形SCY-P7のCPU01, CPU02, CPU02E, CPU03E, CPU04E, CPU05Eが下記のように変わります。

またメモリカセット形SCY-P7-MAM10, MAM15を生産中止し、形SCY-P7-CAM20, CAM40を新規製作します。

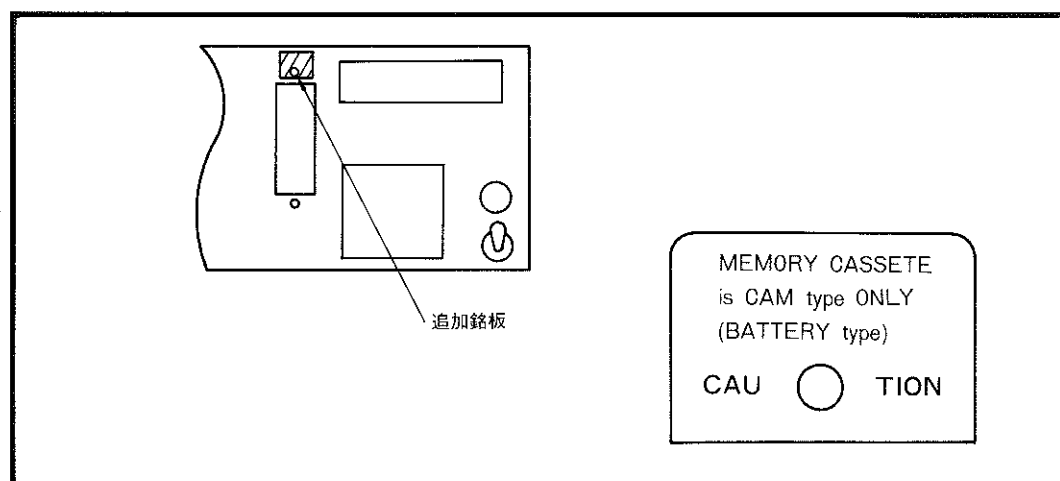
項目	現 行
本体 (CPU)	M-NOSメモリ	あり
メモリカセット	メモリ	不揮発性メモリ(M-NOS)

変 更 後

なし
従って新しい本体に、SCY-P7-MAM10, 15を実装しても動作はしません。

C-MOS-RAMの
バッテリーバックアップ方式
